協力工場 不良品連絡書

品名 HI-FIX 15G PB CONN REC PRESS-FIT PIN

504044-0008 異物付着について
【47F-07-008】

※電極配置上面図

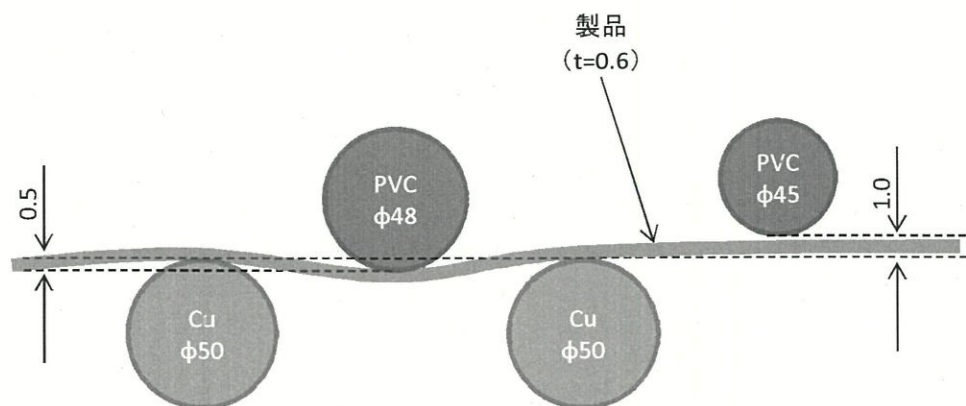
本製品はプレス面側にフラットの銅電極 (φ50mm) を、バリ面側にフラット塩ビ電極 (φ48mm+φ45mm) を使用しております。

本製品は板厚が0.6mmと厚く素材の巻き癖もプレス面側を外側にして強く湾曲していること、銅電極の直径管理範囲がφ49.3mm以上であり、実際、使用した直径までは把握していないことから、当該加工日に於いて、悪い条件（電極がφ50mmに近い、巻癖が大きい）が重なったことで製品の電極への当たりが強くなってしまい、今回の不具合が発生したものと考えられます。

次回加工時に今回の不具合が発生する銅電極の配置及び直径について条件を振って再現実験を行うとともに、プレス面製品部分に銅電極が当たらないよう、φ50mmのフラットのものからキャリアのみを接点とするリング電極に変更できないものか検討し、異常ないことが確認できた際は、作業マニュアルに追記改訂致しまして、不具合の再発防止に努めます。

※電極側面図

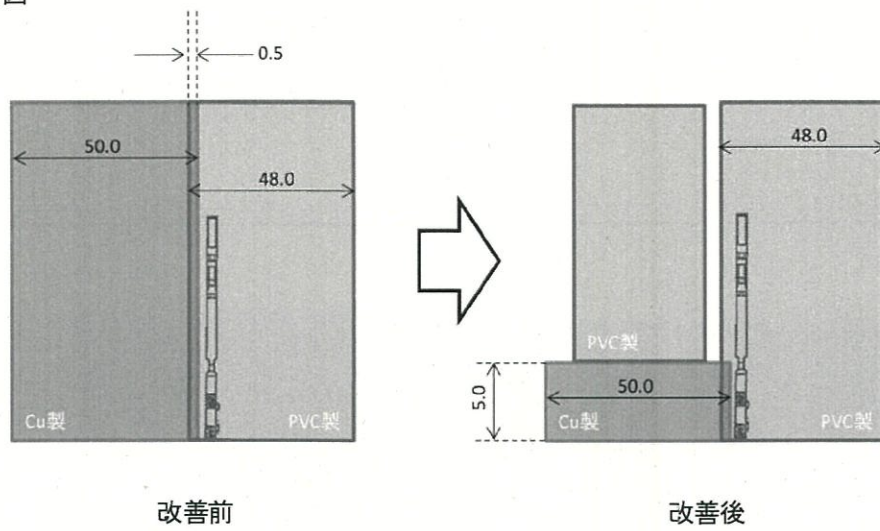
又、検査に於きましても、当該箇所の擦れを合格と判断したことで、良品として流出させてしまいました。

又、今回の不具合写真をまとめた見本を作成し検査マニュアルに添付するとともに、今回の不具合については不良であることを、品質管理係長より検査員全員に指導を行いまして、不具合の流出防止に努めます。
